Oggetto: [ID_VIP: 8968] **MARACALAGONIS (CA) – Progetto di un impianto eolico denominato “BRUNCU DE LIANU”, costituito da 14 aerogeneratori, con potenza unitaria di 6,6 MW, per una potenza complessiva di impianto di 92,4 MW - Progetto Definitivo – QUARTU SANT'ELENA (CA) – Area di stoccaggio occidentale.**

Proponente: ECOWIND 2 S.r.l.

Parere tecnico istruttorio della Soprintendenza speciale per il PNRR.

(da Google Earth – “Modello 3D progetto” trasmesso da ECOWIND 2 S.r.l. – ripreso dal sito dei ruderi della chiesa romanica di S. Barbara di Solanas)

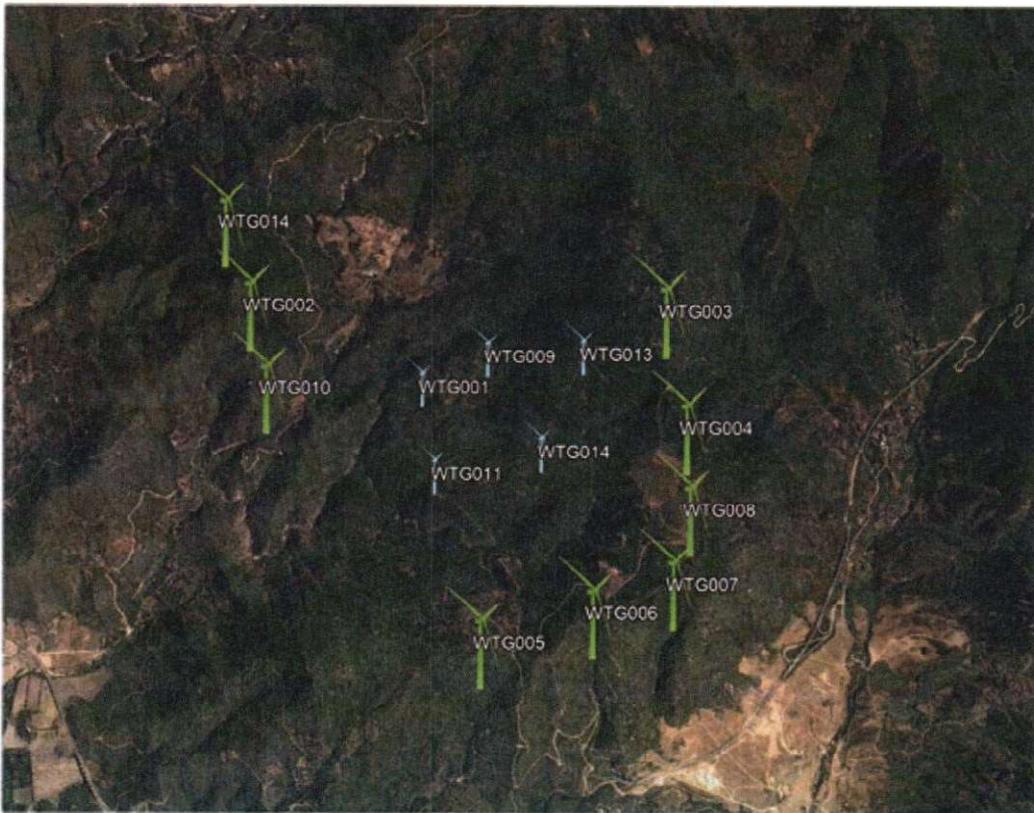
CONSIDERATO che i casi sopra riportati risultano esemplificativi di quanto verificato dallo stesso Proponente (v. la Relazione paesaggistica e documenti relativi alla verifica preventiva dell'interesse archeologico) e valutato da questa Soprintendenza speciale per il PNRR con la documentazione presentata con l'istanza di VIA rispetto alla capacità dell'impianto eolico industriale qui in esame di porsi a ridosso di specifici elementi di interesse archeologico ed architettonico (v. i ruderi della chiesa romanica di S. Barbara di Solanas – citata al paragrafo B.1.2.b e B.2 del parere endoprocedimentale della Soprintendenza Archeologia, belle arti e paesaggio territorialmente competente del 03/05/2023 – Allegato n. 1 – e la prima immagine di seguito proposta dal medesimo sito secondo il modello prodotto da ECOWIND 2 S.r.l. con l'istanza di VIA), tanto da risultare l'elemento principale di alterazione del relativo contesto di giacenza, in quanto l'impianto è costituito da strutture di tale elevata altezza e dissonanza rispetto all'ambiente naturale esistente. Si deve anche considerare che la intervisibilità delle suddette strutture non sarebbe che accentuata dalla necessità di evidenziarle per la sicurezza del volo aereo attraverso bande rosse/bianche poste alle estremità delle pale dei rotori (vedi i documenti presentati dal Proponente e denominato "*Relazione segnalazione cromatica – schede ostacoli verticali*", n. WIND003.REL040, ugualmente di seguito proposta come seconda immagine). Ulteriori accentuazioni della medesima intervisibilità non potrebbero che essere le previsioni di dover realizzare la coloritura integrale nera di una delle pale degli aerogeneratori per la sicurezza dell'avifauna e/o la segnalazione luminosa diurna/notturna per la sicurezza del volo aereo. Tali ultime accentuazioni non potrebbe che comportare ulteriori elementi di alterazioni del contesto (diurno e notturno) di naturalità paesaggistica che gli stessi soli esempi qui riportati dimostrano essere ancora presente nelle aree prescelte per realizzare l'impianto industriale di cui trattasi:

Figura 7 - Livello di Rischio di Incendio Boschivo nell'area del Parco Eolico.

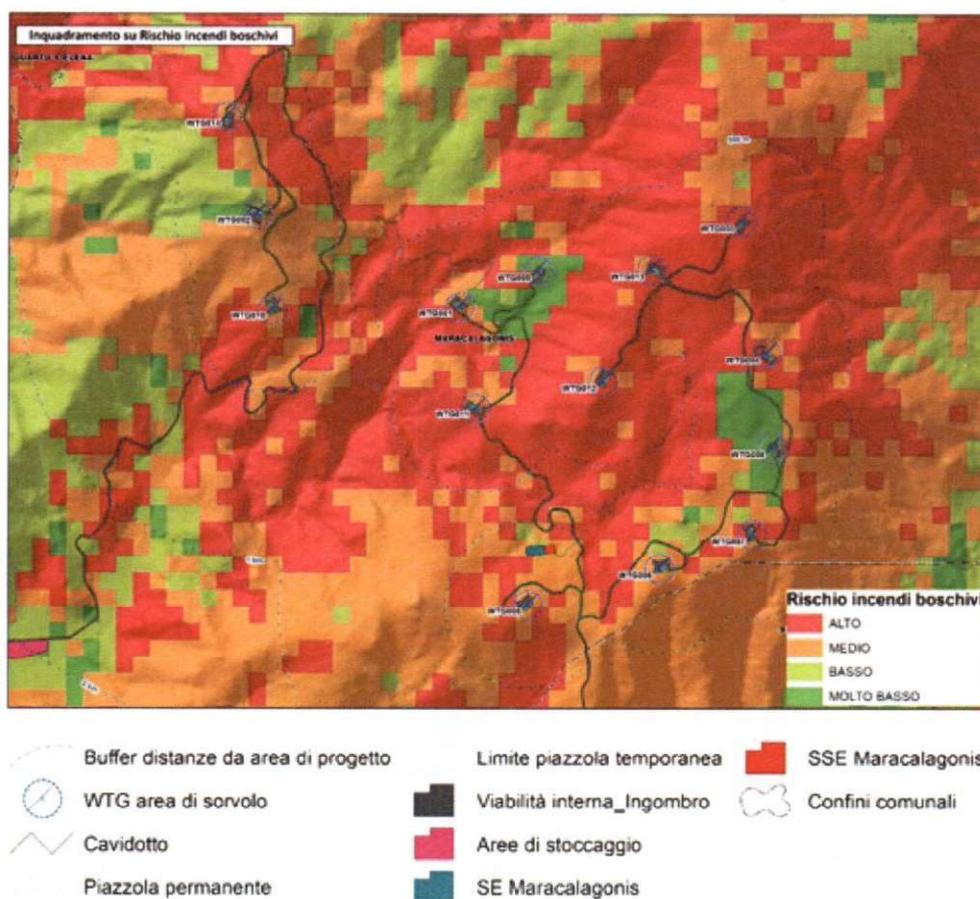
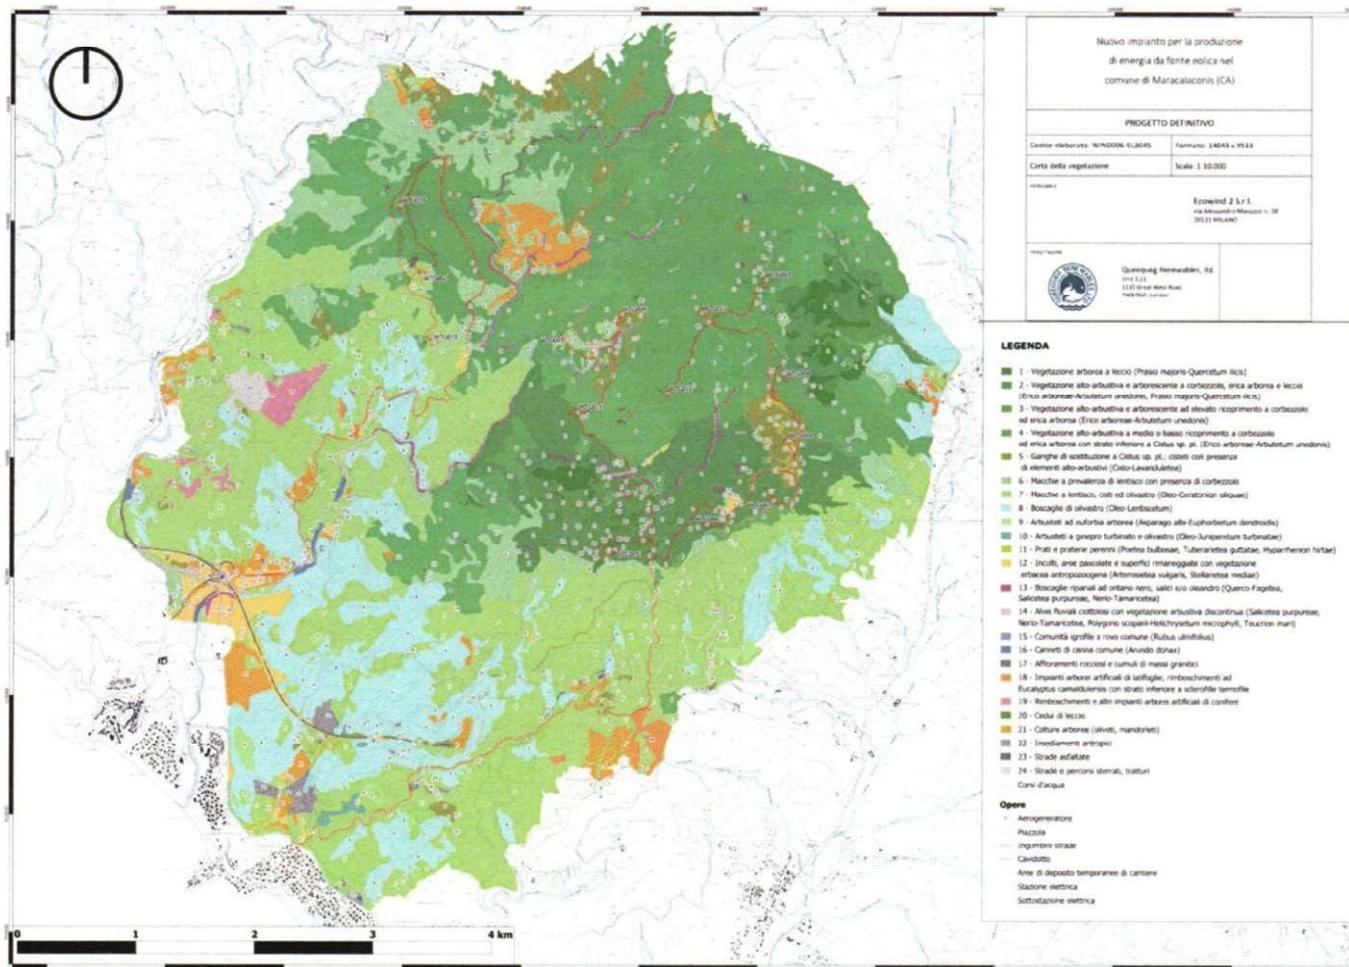
CONSIDERATO che in merito alla problematica evidenziata dalla Regione Autonoma della Sardegna – Direzione generale dell’Ambiente, con la nota prot. n. 19158 del 10/08/2021, recante “*Procedure di valutazione di impatto ambientale di impianti eolici di grossa taglia e problematiche connesse alla interdizione dei mezzi di soccorso aereo in caso di incendio*”, per la salvaguardia del patrimonio boschivo dell’area vasta interessata, oggetto di tutela paesaggistica per legge ai sensi dell’art. 142, co. 1, lett. g), del D.Lgs. n. 42 del 2004 e delle previsioni e prescrizioni “... di conservazione e tutela finalizzati al mantenimento delle loro caratteristiche degli elementi costitutivi e delle relative morfologiche in modo da preservarne l’integrità ovvero lo stato di equilibrio ottimale tra habitat naturale e attività antropiche ...” del vigente Piano paesaggistico regionale, di cui alle relative Norme Tecniche di Attuazione (artt. 17, co. 4, lett. a, 18, co. 1, 22, 23, 24, 25, 26, 27), quali parte dell’*Assetto ambientale*, la Soprintendenza Archeologia, belle arti e paesaggio territorialmente competente nel parere endoprocedimentale del 03/05/2023 (Allegato n. 1, paragrafo B.2, ultimo capoverso) espone criticità in merito alla gestione del relativo rischio, evidenziato dallo stesso Proponente nel SIA – Quadro Ambientale (v. p. 12), ma senza valutarne le conseguenze a seguito della realizzazione del proprio progetto, proponendo pertanto soluzioni alternative egualmente efficaci per la sua prevenzione (v. *Relazione Prevenzione Incendi*, paragrafo 4, p. 28, ove l’area dell’impianto eolico è comunque definita come a “rischio d’incendio alto”, ma ci si limita a considerare il solo utilizzo di mezzi terrestri e non anche di quelli aerei, di assoluta maggiore ed estesa efficacia):

(da *Relazione Prevenzione Incendi*, elaborato n. WIND003.REL033, figura 7, p. 13, ove l’area d’impianto è definita a rischio “alto”)
